Věc: Lipník n. B. – Drahotuše, BC

Vysvětlení/ změna/ doplnění zadávací dokumentace č. 4
ve smyslu § 98 a § 99 zákona č. 134/2016 Sb., o zadávání veřejných zakázek, ve znění
pozdějších předpisů (dále jen „ZZVZ“)

DETAIL "A", 1:10

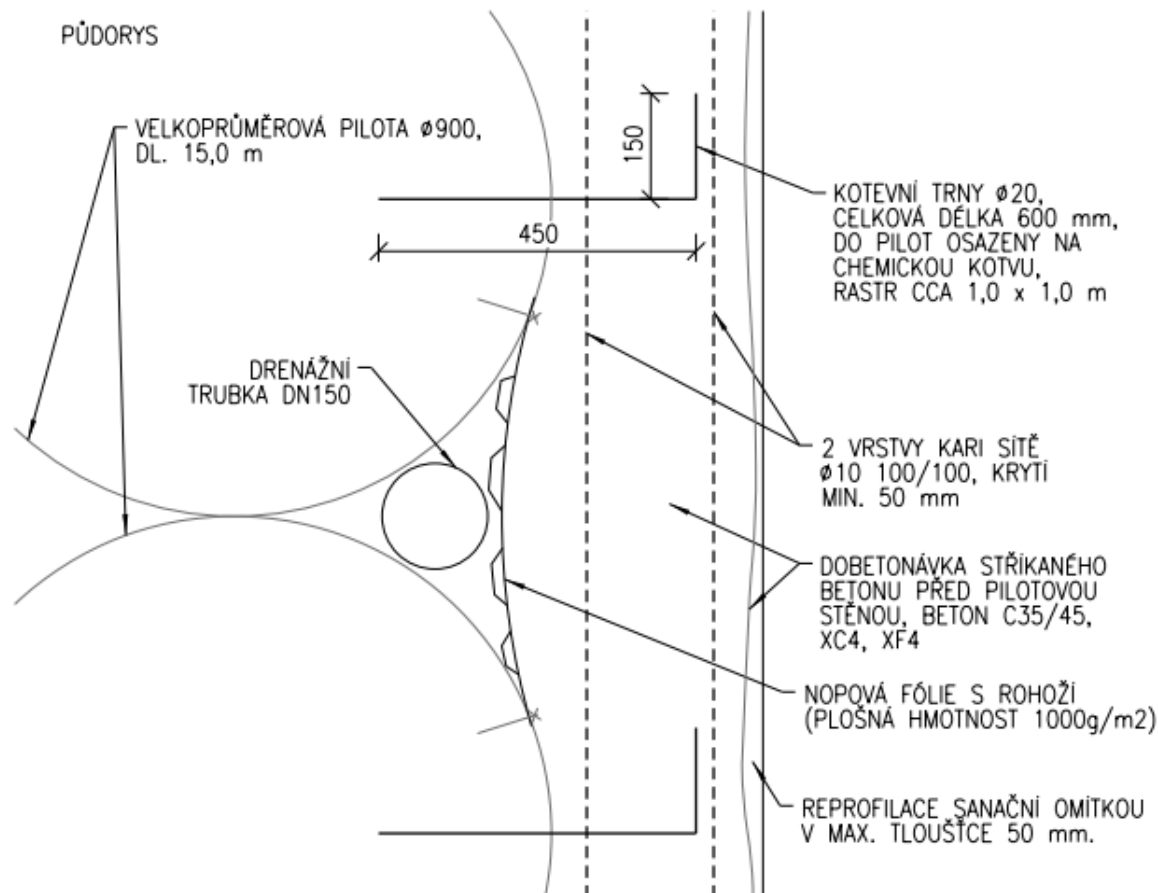
Dotaz k objektu - SO 65-19-08 - pol. 21 - VÝTZUŽ STŘÍKANÉHO BETONU Z OCELI 10505, B500B

Uvedená výměra by měla být dle PD s měrnou jednotkou KG, nikoliv T.

V rámci objektu je navrženo odvodnění svislými drenážemi prostoru mezi pilotami a lícovou dobetonávkou před piloty. **Kam je tato průsaková voda odváděna?** Zároveň bychom se chtěli zeptat, **jakým způsobem má být drenáž ochráněna při realizaci dobetonávky pilot tak, aby byla plně zachována funkčnost svislých drenáží?**

- Uvedená výměra – pol. 21 - VÝZTUŽ STŘÍKANÉHO BETONU Z OCELI 10505, B500B byla v soupise prací upravena na 217.5 Kg dle výkresové dokumentace.
- Průsaková voda je odvodněna do odvodňovacího rigolu pozemní komunikace, který je součástí SO 65-18-02 viz výkres číslo 2.7.1 a 2.4.1
- V obrázku viz níže je upraven detail A výkresu 2.7.1, který popisuje způsob, jakým způsobem má být drenáž mezi pilotami chráněna v průběhu realizace. Drenáž bude chráněna nopovou fólií s rohoží.

KOTVENÍ, VÝZTUŽ A ODVODNĚNÍ POHLEDOVÉ STĚNY PŘED PILOTOVOU STĚNOU
